2024年2月8日
日本原燃株式会社

再処理施設／廃棄物管理施設 説明グループ1（構造）の見直し方針について

2023年11月30日に提出した共通12（再処理施設／廃棄物管理施設 説明グループ1（構造））については、12月6日のヒアリングにおいて主に基本設計方針の要求事項を踏まえて構造設計等として説明すべき事項が明確に記載できていないことや設計上の考慮が十分ではないなどのご指摘をいただいている。

資料 3 ③ 既認可からの変更点(1)
計測制御系統施設の系統構成【8条(落雷)】

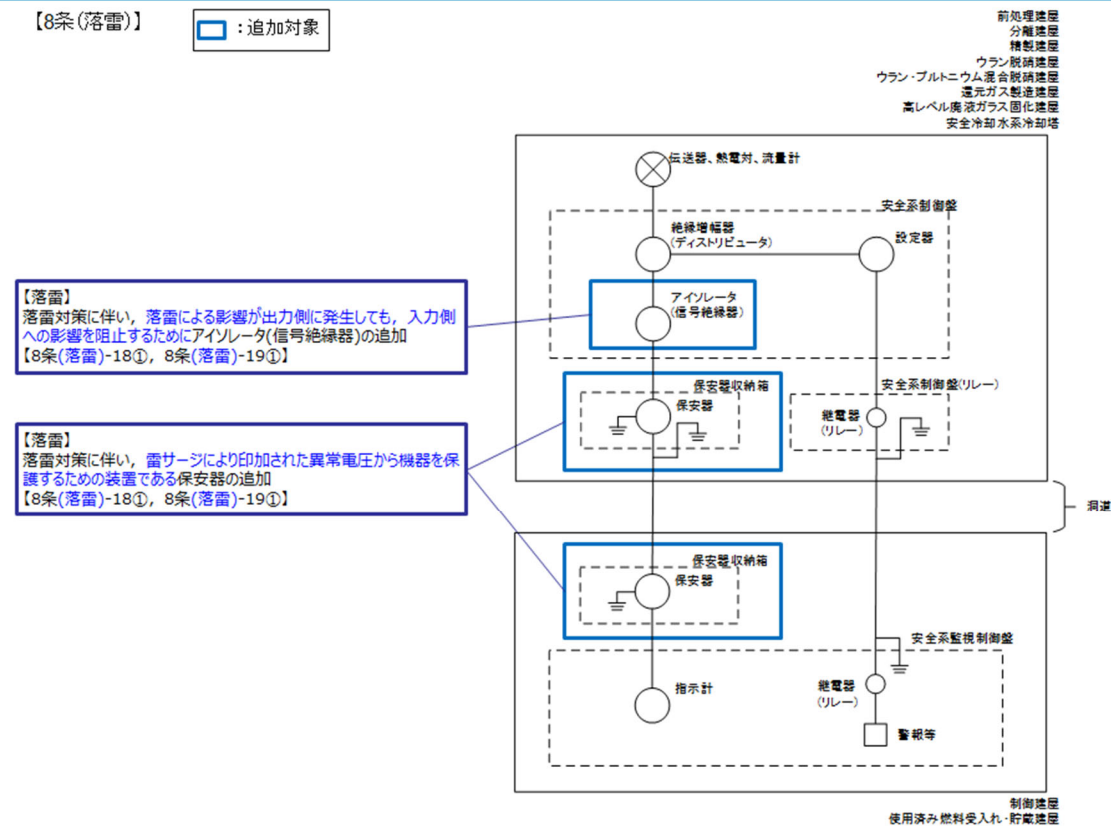
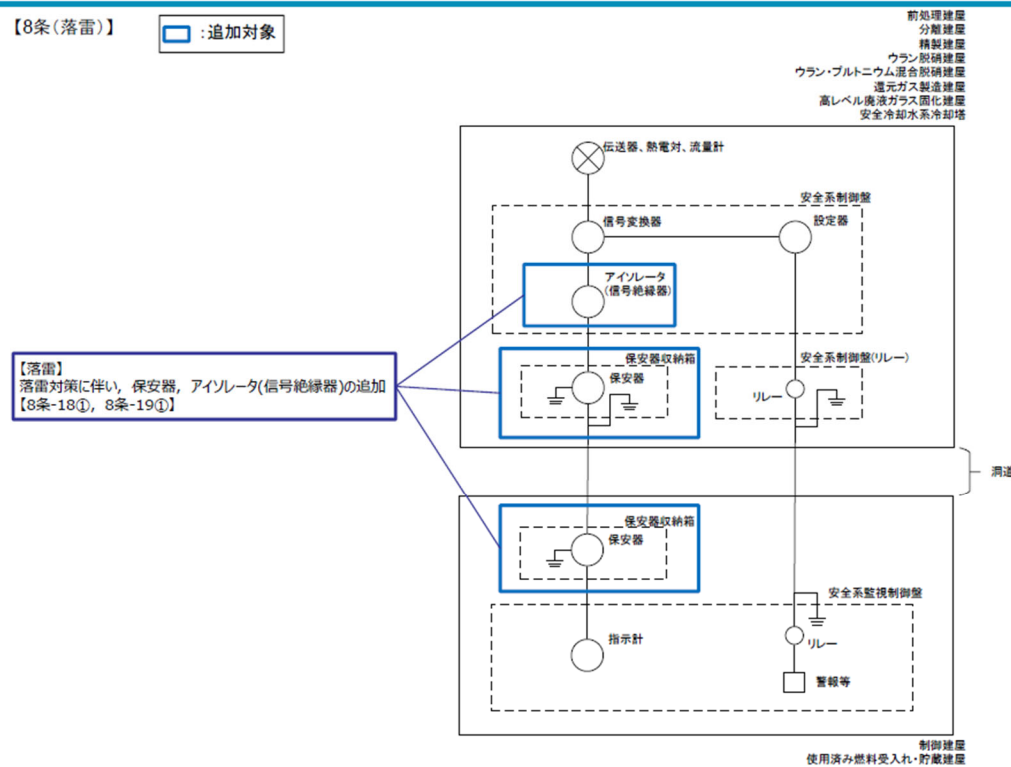
・資料 3 ③に「既認可からの変更点一覧表」を添付しているが、資料 3 ③で本来整理すべき事項を踏まえて、どのような理由で変更しているのかを変更内容ごとに整理すること。また、具体的な機器の説明は補足説明資料で詳細を説明すべき。

・既認可からの変更点の内容が保安器の追加とアイソレータの追加の2つであるため、それぞれに対する変更理由を追加。また、変更対象の一覧表については、説明内容を類型し代表で説明する共通 1 2 の考え方と合致していないことから、補足説明資料での説明とし、資料 3 からは削除。

b. 突針, 接地線 【関連：8条(落雷)(1)】

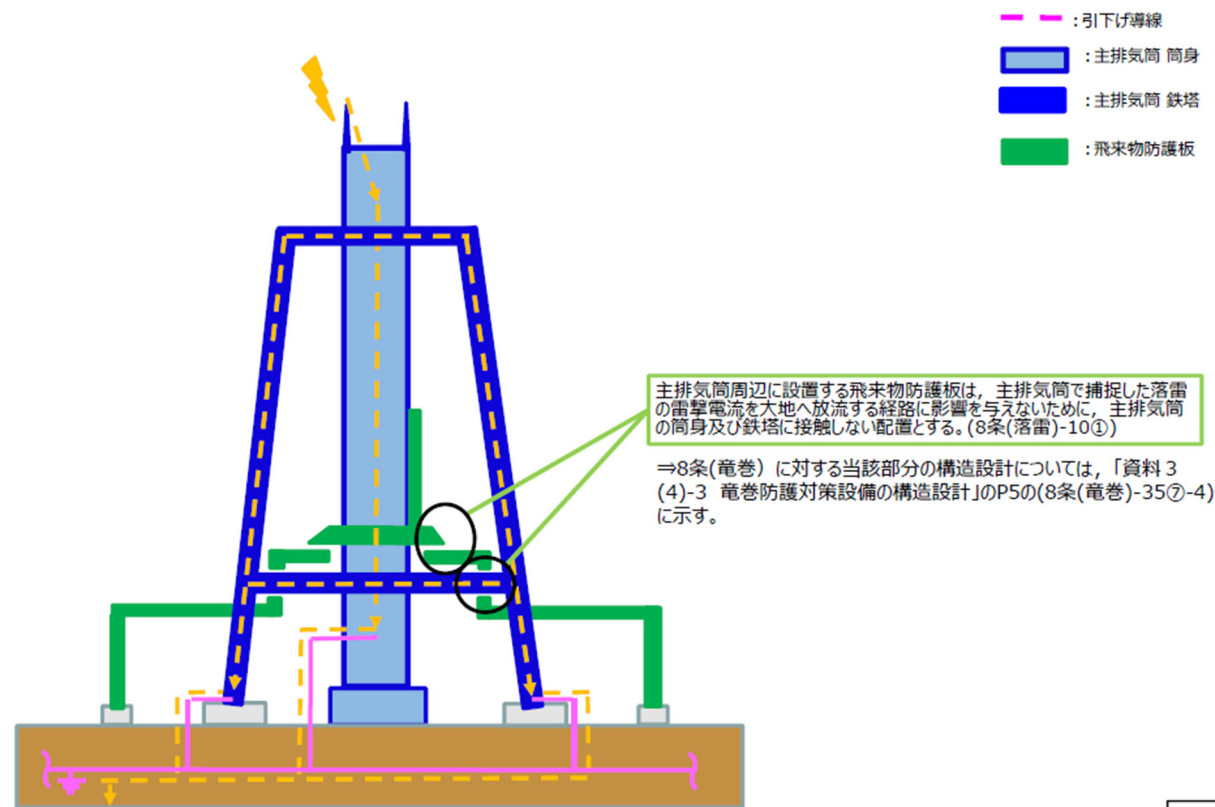
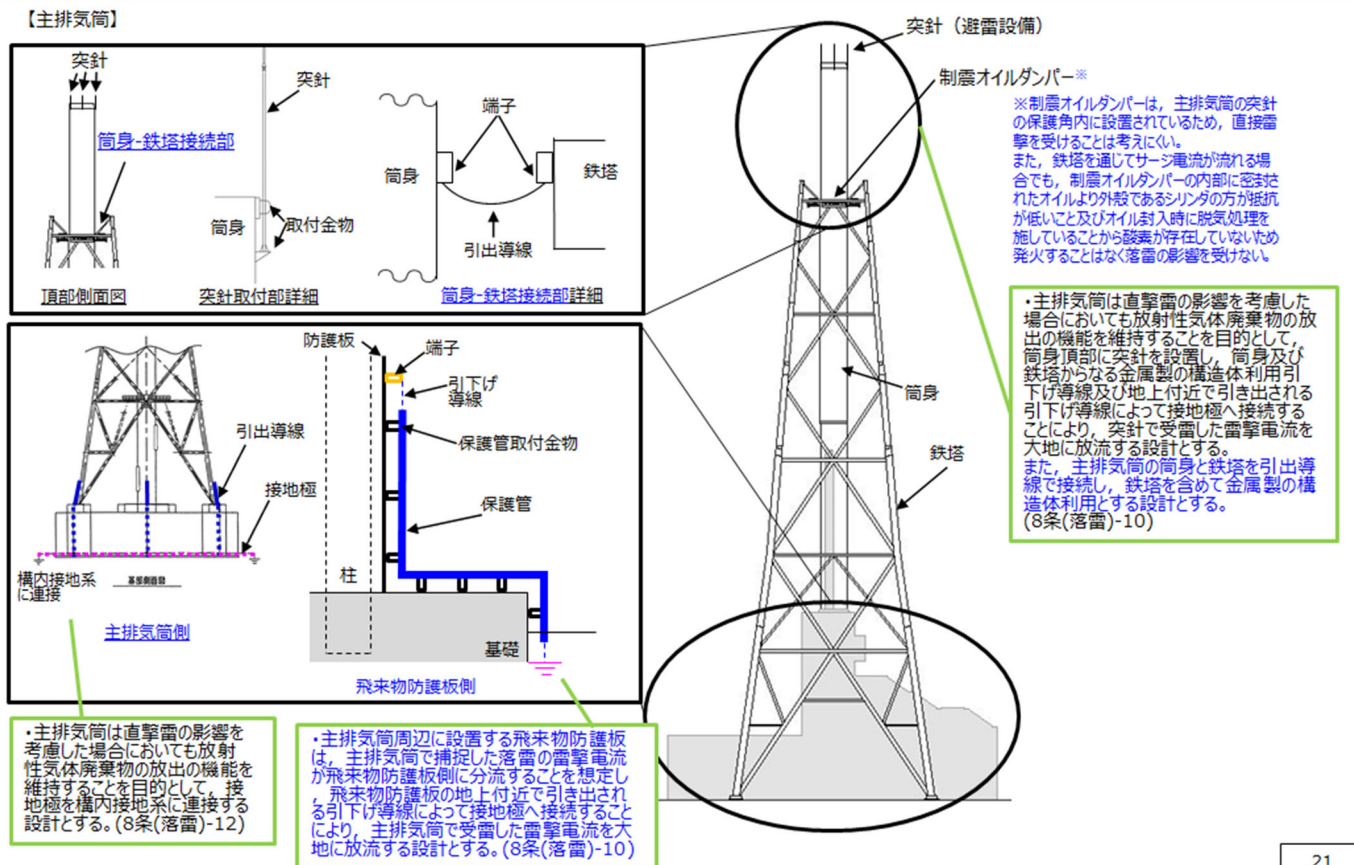
- ・主排気筒は筒身及び鉄塔で捕捉した電撃電流を大地に放流する設計としているが、筒身と鉄塔との接続状態がわからないため明確にすること。
- ・主排気筒で捕捉した電撃電流を大地に放流する経路上に隣接している飛来物防護板に対して接地の対策を実施する必要があるのかを整理すること。
- ・主排気筒の制震オイルダンパーが直撃雷の影響を受けるおそれがないか整理すること。

- ・主排気筒の筒身と鉄塔は端子及び引出導線で接続していることを追加。
- ・主排気筒で捕捉する電撃電流の分流を考慮して、飛来物防護板に接地の対策を実施することを追加。
- ・主排気筒の制震オイルダンパーが直撃雷の影響を受けることがないことの方針（外壳であるシリンダの方が抵抗が低いこと及びオイル封入時に脱気処理を施していることから酸素が存在しないため発火することはないこと）を追加。

c. 支持架構の詳細構造 【主：8条(竜巻)(10) 関連：8条(外部火災)(1)】

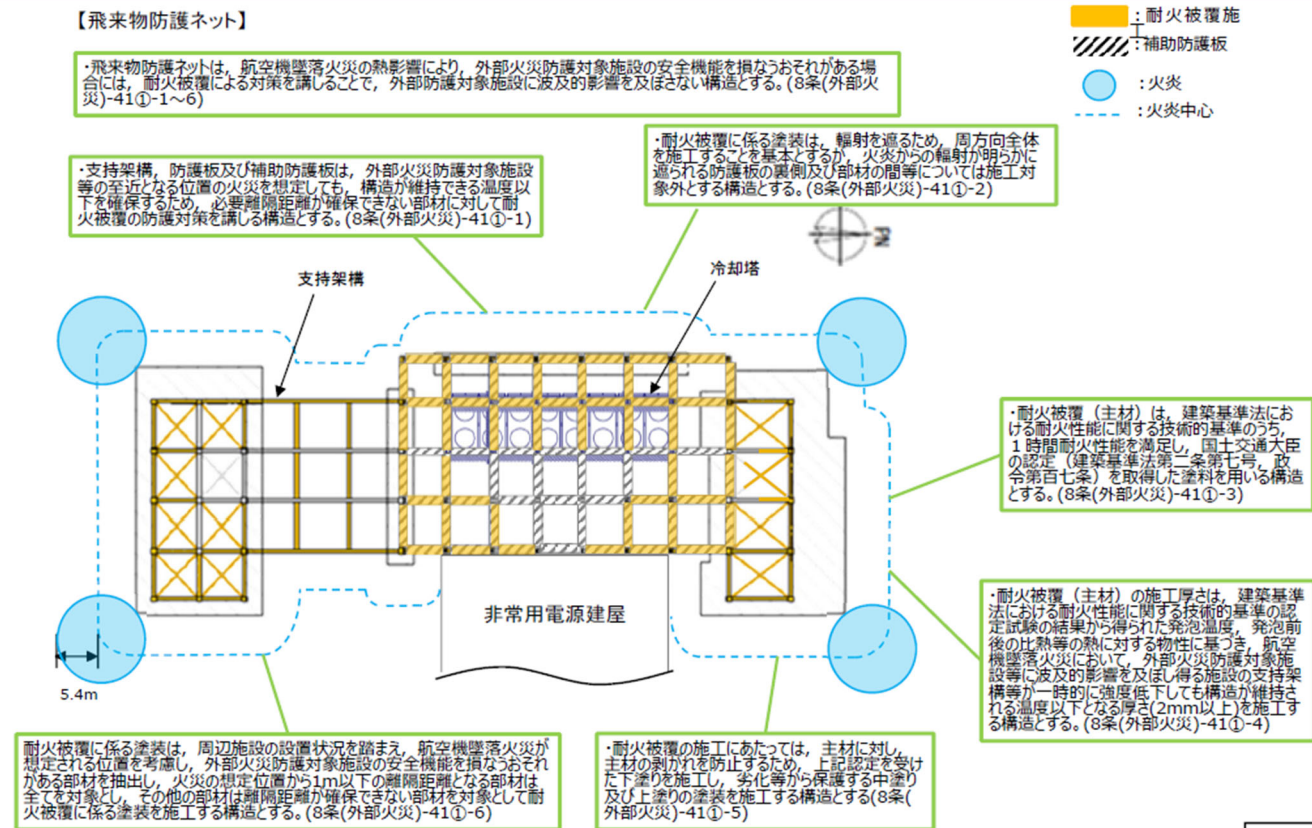
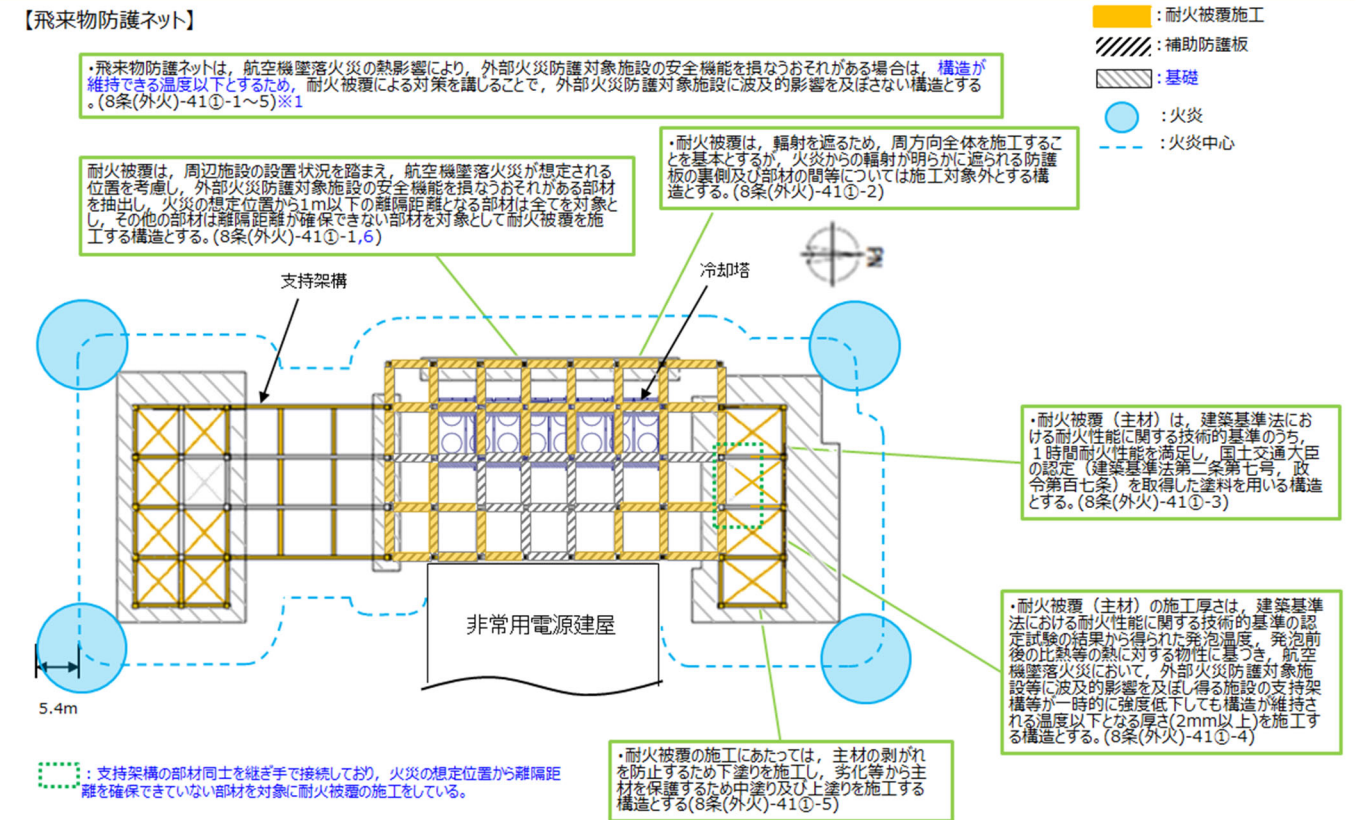
・支持架構のブレース材の一部で耐火被覆施工範囲が部分的になっている箇所があるが、部分的に施工することの考え方を明確ではない。

・該当する支持架構のブレース材は、2つの部材で構成されており、火災中心に近い部材のみが耐火被覆の施工範囲となることとの説明を追加。

2. 制御建屋内の竜巻防護対象施設の設置及び配置場所

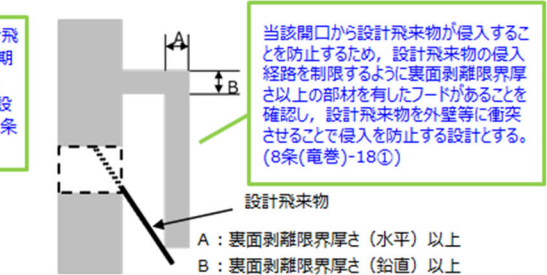
・建屋排風機を代表としているが、竜巻では開口部との関係もあるため、なぜこれを代表としたのかの考え方を含めて再整理すること。

・建屋開口部に対する設計上の配慮事項を説明するため、複数の設計内容を有する制御建屋を代表とし説明することとした。

2. 建物・構築物に係る構造
 (1) 地下水排水設備の耐震に係る構造
 a. 地下水排水設備全般の機能維持 (構造強度) 【主: 6条/33条(5)】

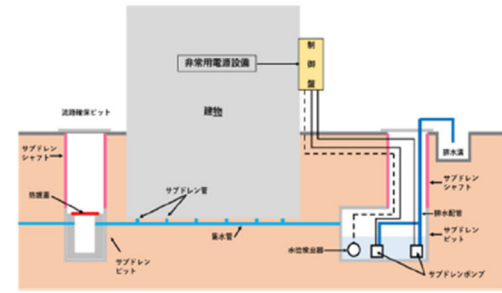
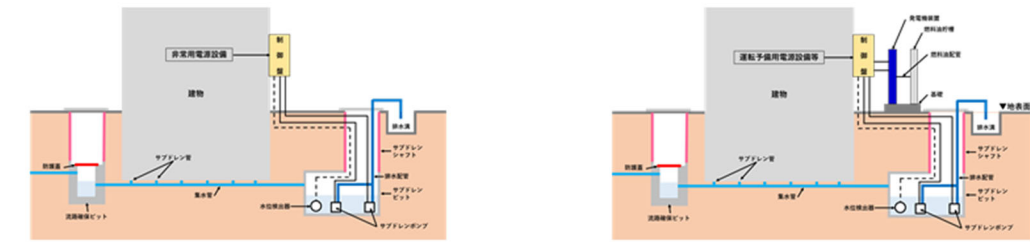
【コメント⑨】
 ・発電機装置以外は剛構造を基本とあるが、本当にそうであるか事実を確認し、必要に応じて記載を修正する。

【対応方針⑨】
 ・排水配管については剛構造ではないため、その旨が分かるよう明確化。

・地下水排水設備は、支持構造物を含め、剛構造とすることを基本とする。ただし、構造上の制約等により剛構造とすることが困難な排水配管、発電機装置(発電機・内燃機関)を踏まえ、建物・構築物の共振領域から可能な限り外れるよう材料、形状を考慮した構造とし、要求される荷重等に耐えるよう十分な構造強度を持つ構造とする。また、内部に設置する機器の影響を考慮し、発生する荷重等に耐えるよう十分な構造強度を持つ構造とする。(6/33条-95 構造強度②)※1

1. 冷却塔の設置及び配置場所
【関連：8条(航)(1)】

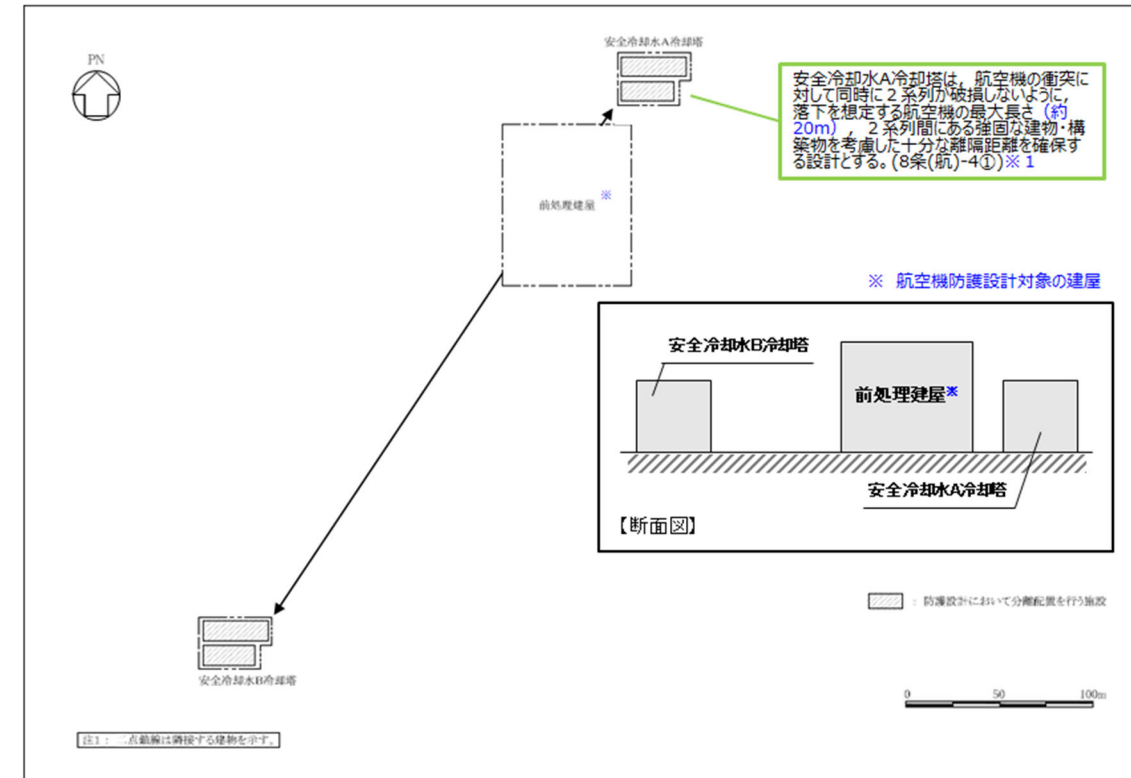
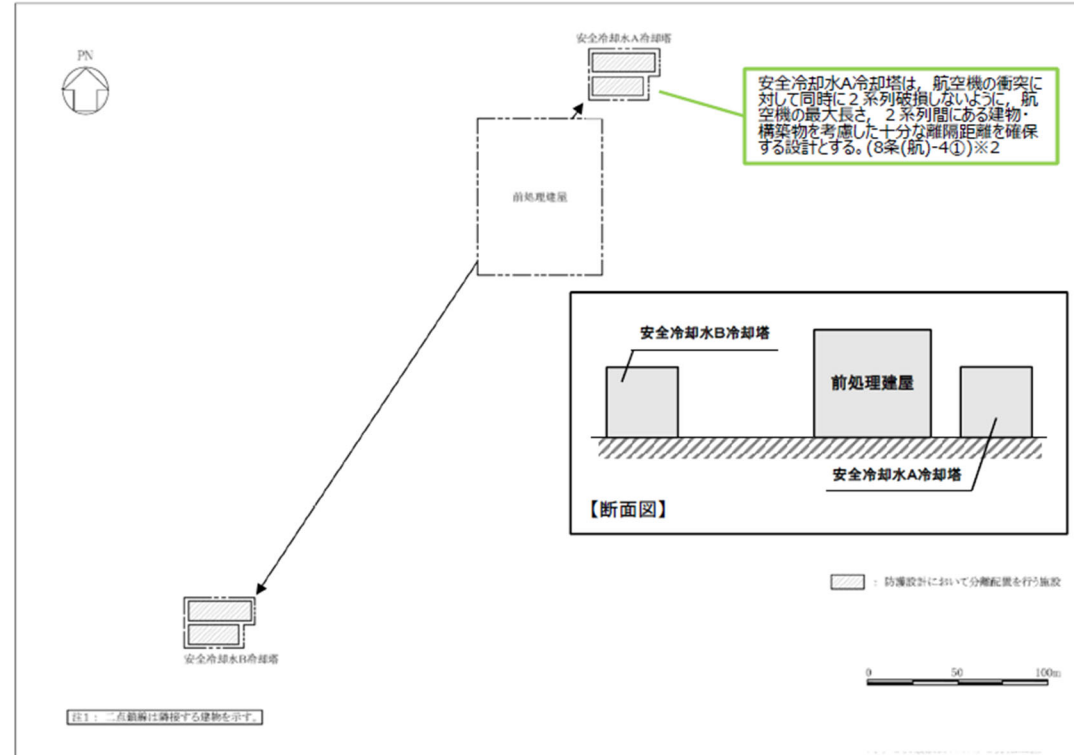
・「十分な離隔距離」の考え方を明確に記載すること。

・「十分な離隔距離」を確保する設計の前提条件となる落下を想定する航空機の最大長さ（約 20m）を追加。
